Projet d'un parc éolien en mer au large de la baie de Saint-Brieuc

CAHIER D'ACTEUR

Projet de port de maintenance : Erquy candidat Contribution de Jacques Legars - Erquy

Scenario n° 1

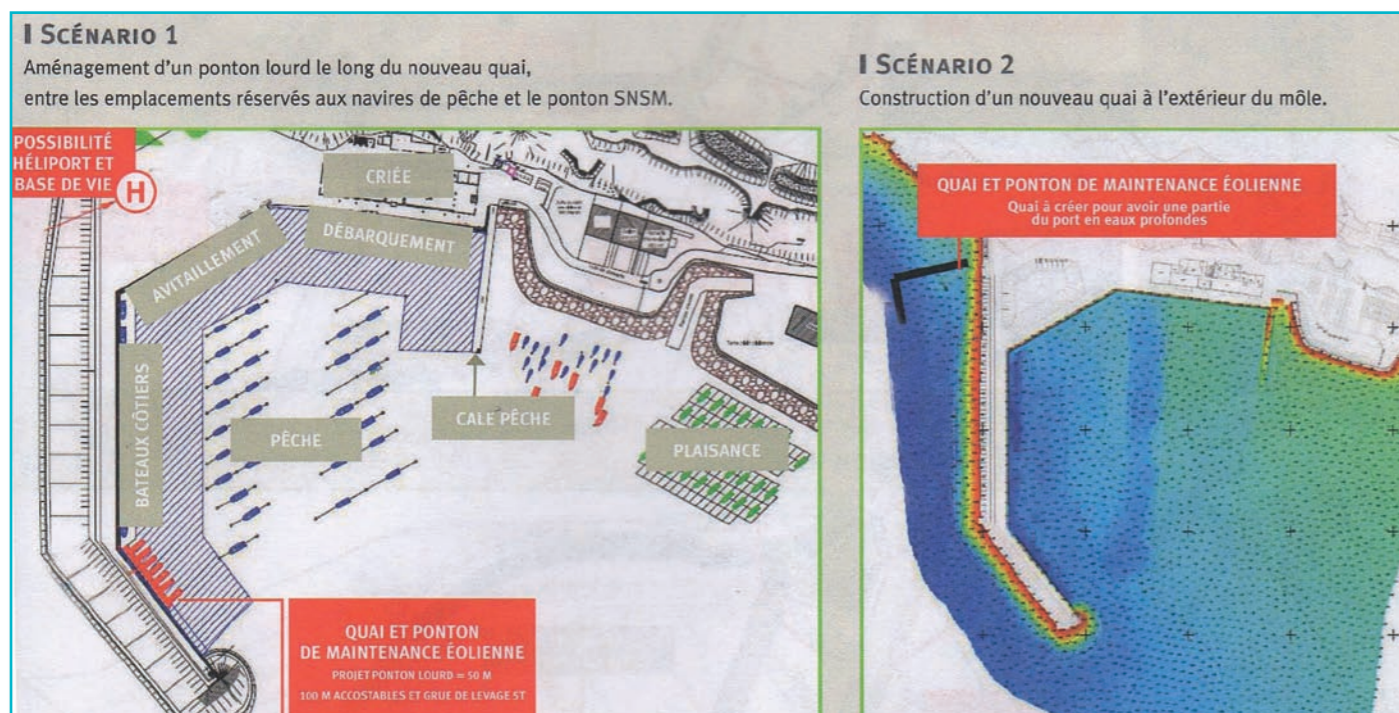
1° Le projet « quai et ponton de maintenance éolienne correspond précisément à l'endroit occupé par la vedette SNSM et les vedettes Breat et Perros, à la suite desquelles le long du quai, en raison du niveau d'eau, l'espace restant est occupé par les chalutiers. Quelle sera réellement la place attribuée aux 3 barges de maintenance ?

2° Le bâtiment de 2000 m² est prévu sur un nouveau terre-plein près de la criée, l'espace dédié à la maintenance éolienne se situant à proximité de la zone de stockage du matériel, et tout cela proche de la criée et du quai de débarquement. Y a-t-il compatibilité entre ces activités ?

3° où se situera le parking du personnel ? avec celui dédié aux pêcheurs ?

L'infrastructure routière existante sera-t-elle suffisante ? ou nécessitera-t-elle des modifications ? des renforcements ?

La configuration des accès à Erquy, des accès au port semble incompatible avec une augmentation du trafic de poids lourds.

5° la sécurité sur place la configuration des installations portuaires, leur situation par accès en cul de sac sont-elles en conformité avec la réglementation, notamment l'accès pompier en cas d'incendie ou accident ?

Scenario n° 2 :
prévoit l'édification d'un quai hors du périmètre du port actuel

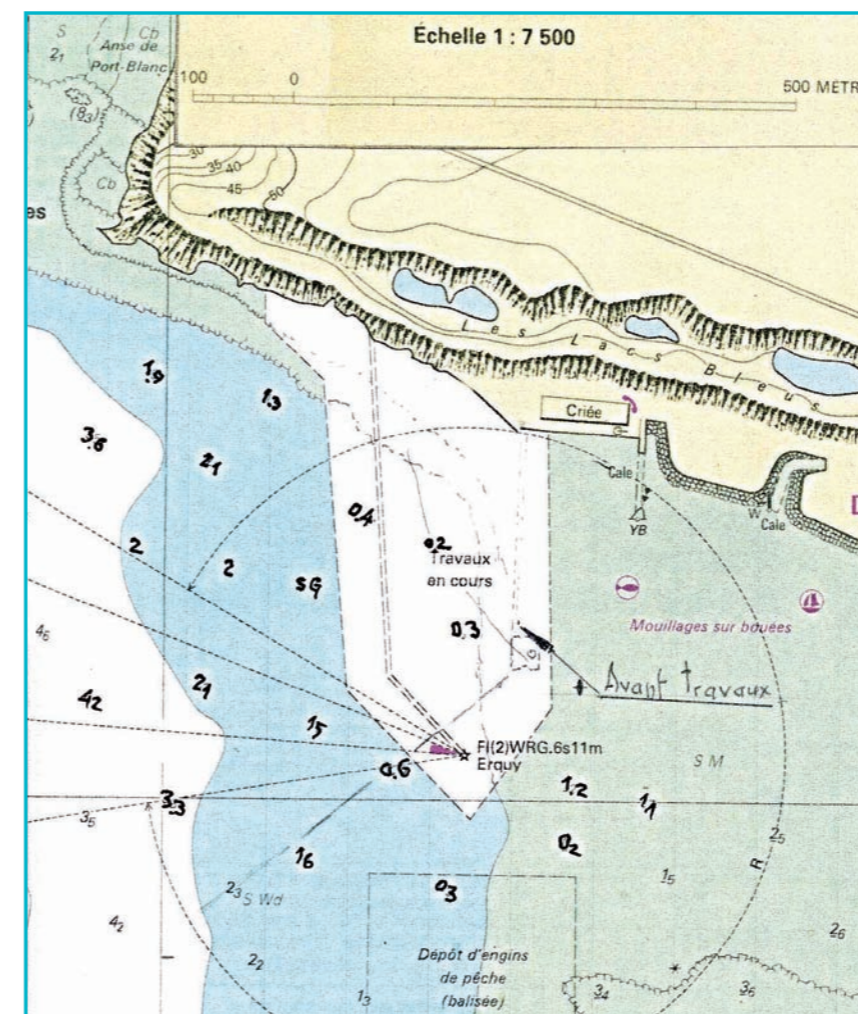
1° Comment peut-on l'envisager alors

- que nous sommes en zone Natura 2000, que tout l'espace à l'extérieur de la jetée actuelle est en site classé ?
- qu'au moment de l'étude sur ce qui est devenu le port de pêche actuel, lors d'une réunion publique à Plévenon, on avait proposé de repousser les limites du projet du nouveau port dans la zone Natura 2000, en compensant par la mise en zone Natura 2000 de la pointe de la Houssaye et jusqu'au Verdelet. Cela avait été refusé.

2° Ce projet est exposé, sans protection, aux vents d'Ouest dominants, alors que la mission première d'un « port durable » est d'assurer la sécurité des bateaux qu'il accueille.

3° Même à cet emplacement, il n'est pas du tout assuré que l'on puisse garantir une profondeur de 2,5 m (« pied de pilote » compris), sauf à prévoir ici aussi une opération de dragage ? De plus on a un socle d'enrochement à 45° qu'il faut éviter ce qui repousse d'autant le quai d'accostage vers le large, et augmente encore son exposition aux vents dominants.
